# 改善箇所説明図

## 基準不適合発生箇所

イグニッションスイッチ

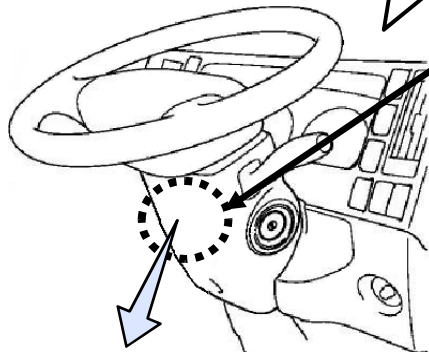
小型・中型トラックのイグニッションスイッチの電気回路が不適切なため、トランスミッション制御ユニット又は後付け電装品等の起動電流により、スイッチの接点が摩耗することがある。そのため、そのままの状態で使用を続けると、接点の接触が不安定となり、エンジンの掛かりが悪くなる。また、自動変速機及び機械式自動変速機（スムーサ）を搭載した車両は、エンジンストール、灯火器の不点灯等が発生するおそれがある。

- 自動変速機及び機械式自動変速機（スムーサ）を搭載した車両は、
- ①イグニッションスイッチの電気回路にリレーを追加し配線を対策品に交換
  - ②コーションプレートを貼付
  - ③当該スイッチを新品に交換する。
